Dodatek č. 3 ke Smlouvě o dílo č. DIL/01/01/001654/2018 ze dne 24. 09. 2018, ve znění Dodatku č. 1 ze dne 13. 01. 2020 a Dodatku č. 2 ze dne 30. 11. 2020

uzavřené v rámci zadávacího řízení nadlimitní veřejné zakázky na stavební práce s názvem „Revitalizace Clam-Gallasova paláce“

6. Smluvní strany prohlašují, že si dodatek č. 3 před jeho podpisem přečetly, jeho obsahu porozuměly, že byl uzavřen po vzájemném projednání, že jim nejsou známy žádné důvody, pro které by tento nemohl být řádně plněn, nebo které by způsobovaly jeho neplatnost a že se nepříčí dobrým mravům a neodporuje zákonu. Na důkaz toho připojují vlastnoruční podpisy.
7. Nedílnou součástí dodatku č. 3 je tato příloha:
 - Příloha č. 1: Změnové listy (CD)

NOVÉ ZÁMEČNICKÉ VÝROBKY

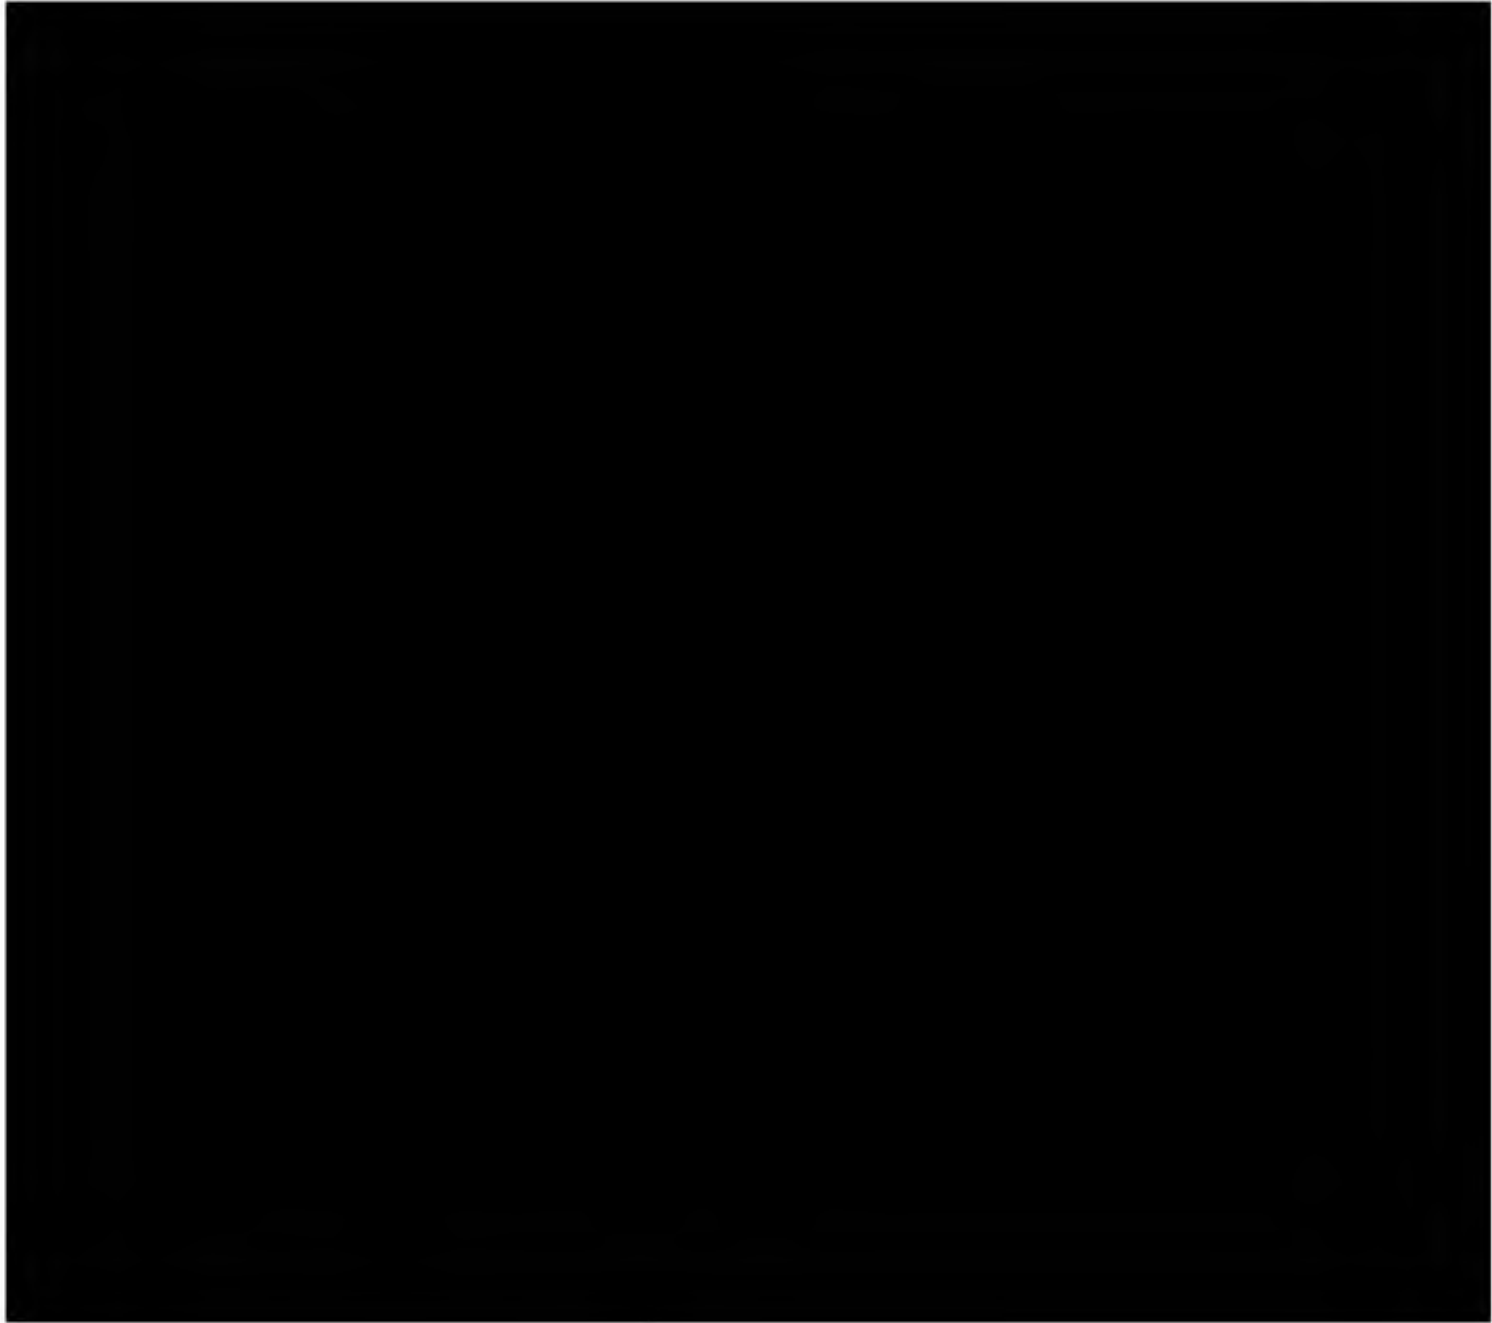
D+M ocelových spojů tesařské zárubně ve spodní části dveří

<i>upravená svařovaná pásovina</i>	<i>ks</i>	<i>6,00</i>	<i>3 325,00</i>	<i>19 950,00</i>
<i>rovná pásovina</i>	<i>ks</i>	<i>14,00</i>	<i>2 394,00</i>	<i>33 516,00</i>
